ASUNTO: CONCURSO DE OFERTAS No. CO-EPP-012-21, PRESTACIÓN DEL SERVICIO TÉCNICO ESPECIALIZADO PARA LA CONSTRUCCIÓN DE (2) DOS TANQUES MULTIPROPÓSITO T-0116A Y T-0116B DE 13550 BLS EN LA ESTACIÓN GUANTA DEL BLOQUE 56 DE EP PETROECUADOR - Aclaración 1

PREGUNTA 178

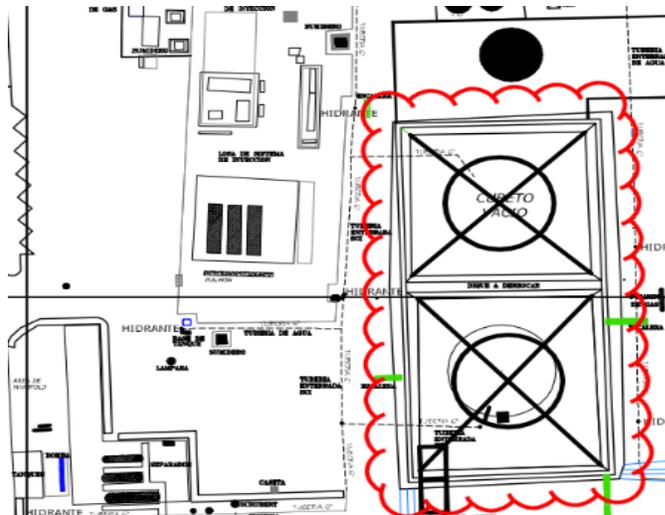
Favor confirmar que el área del proyecto es la que se enmarca en la nube roja de la siguiente imagen, caso contrario enviar el plano en Autocad con la implantación del alcance del proyecto.

Afirmativo, referirse a la respuesta de la pregunta 55
